Service Bulletin

Bulletin No: 2002-1-11

Subject: Sound Reduction

2002 ZL 600 EFI
Model No. S2002ZLDAAUSB
VIN Range: Not Applicable

Fig. 1

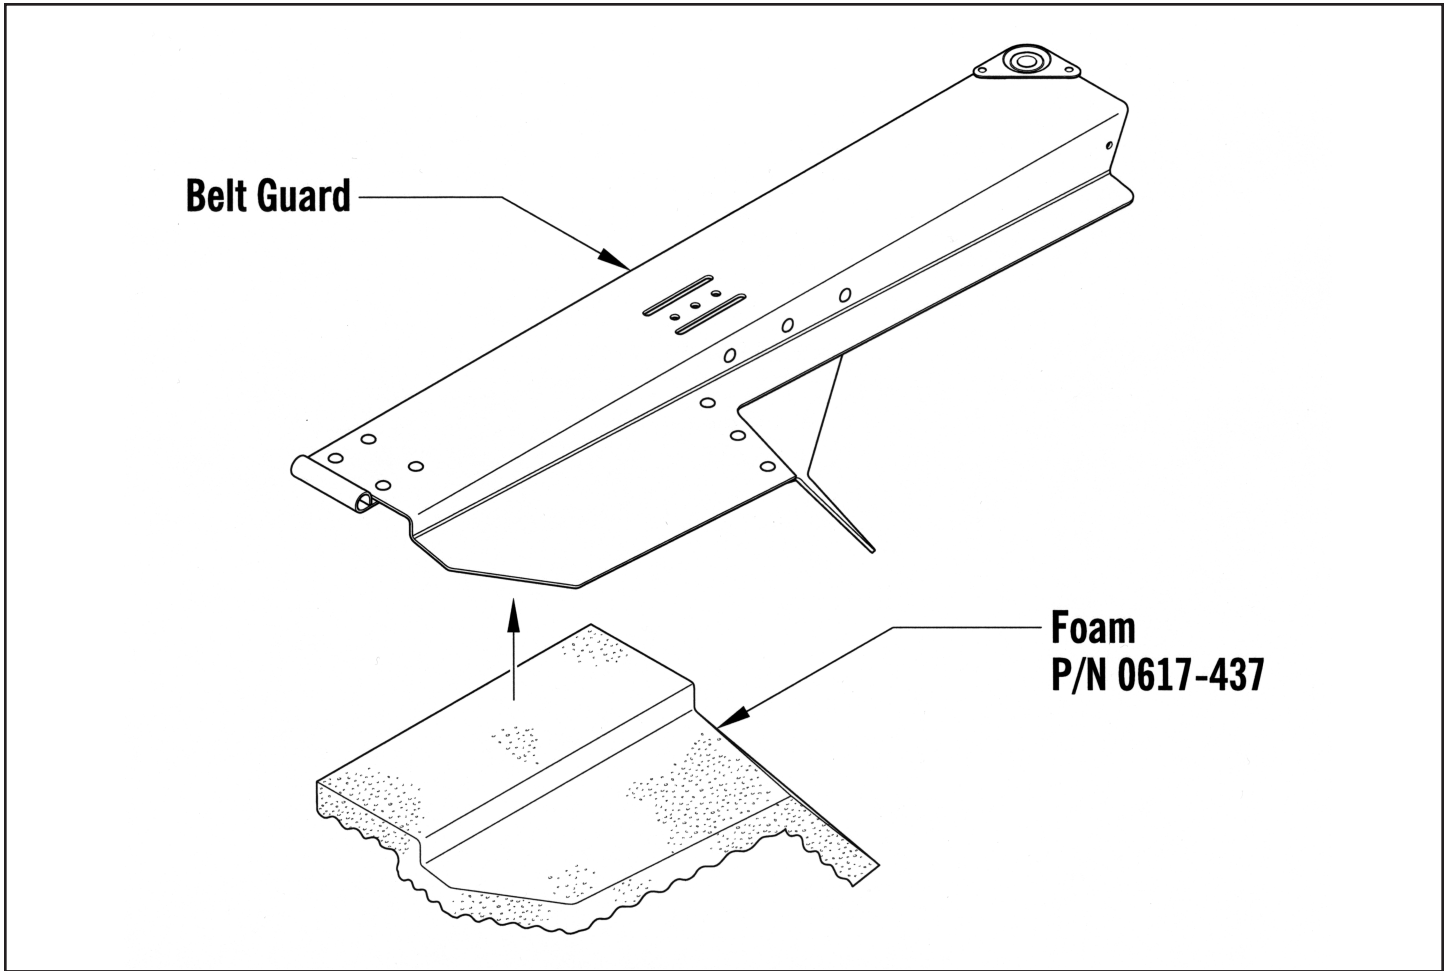
Condition: During a recent audit by the SSCC, the affected models did not pass the sound level certification.

Solution: Install Sound Level Reduction Foam (p/n 0617-437) according to the directions included in this bulletin.

1. Before removing the backing from the foam piece, refer to Fig. 1 to determine the foam location on the underside of the belt guard.
2. Using hot water and a detergent soap, clean the belt guard area where the foam will be positioned. Allow the area to dry or wipe the area dry using a clean cloth.
3. Remove the backing from the foam that is to be positioned on the underside of the belt guard. Firmly press the foam into place following the contours of the belt guard.

Fig. 1

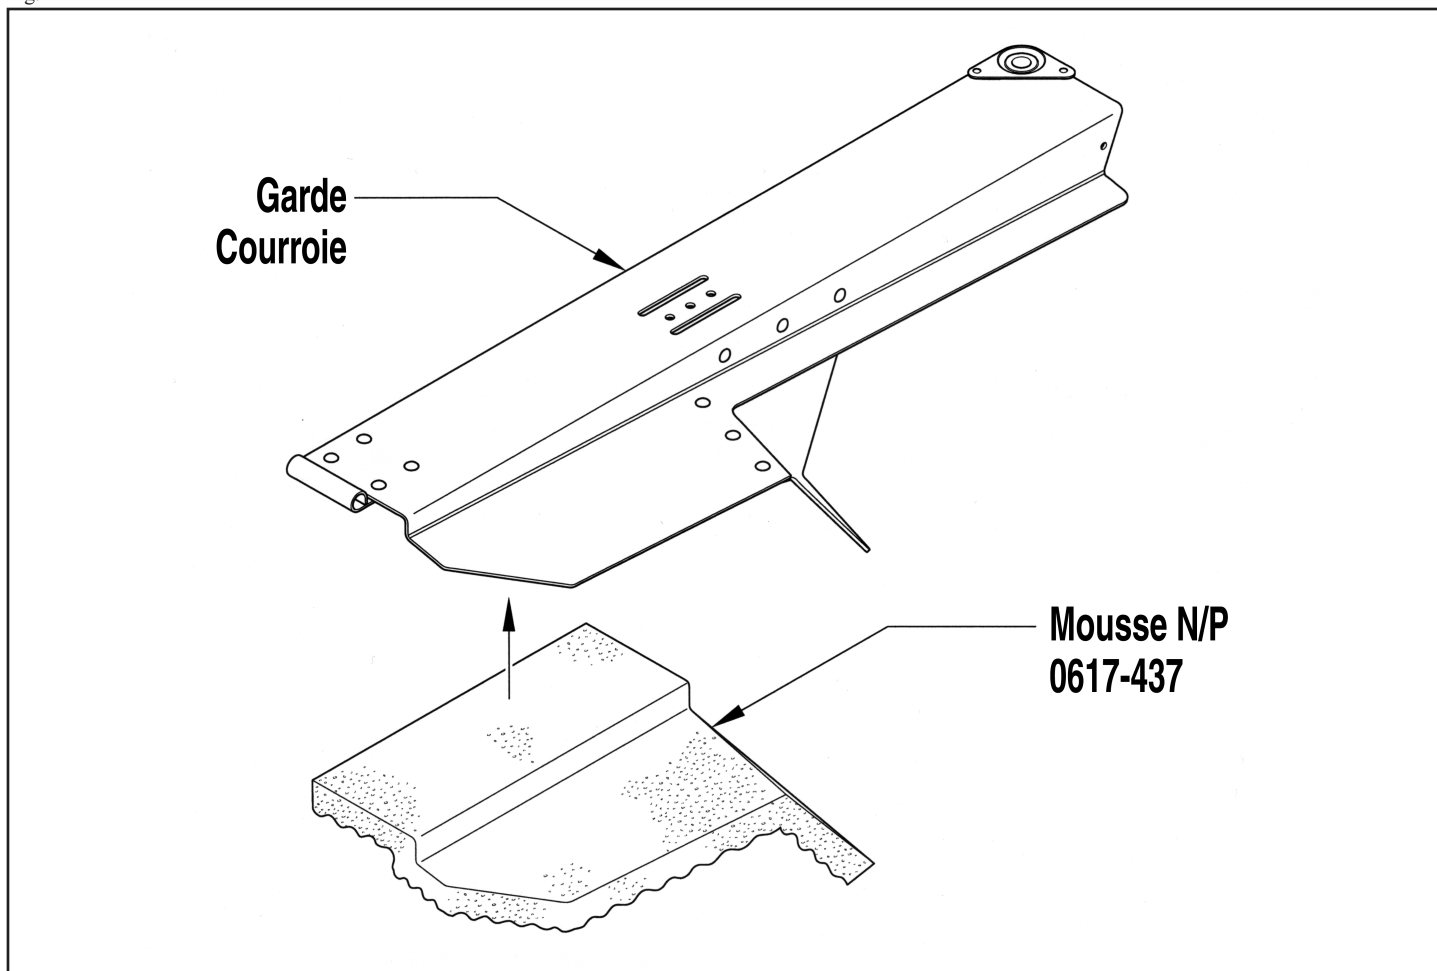
Condition: Récemment, lors d'une vérification du «SSCC», les modèles concernés n'ont pas obtenu la certification quant au niveau du bruit.

Solution: Installez la Mousse de Réduction de Niveau de Son (n/p 0617-437) selon les directions incluses dans ce bulletin.

1. Avant de retirer le fond de la mousse, référez-vous à l'illustration 1 afin de déterminer l'emplacement de la mousse au dessous du protège-courroie.
2. En utilisant de l'eau chaude et un savon détersif, nettoyez la région du protège-courroie à l'endroit où la mousse sera placée. Permettez à l'endroit de sécher ou essuyer la région en utilisant un linge propre.
3. Retirez le fond de la mousse qui doit être placée au dessous du protégé-courroie. Appuyez fermement en place la mousse en suivant les contours du protège-courroie.
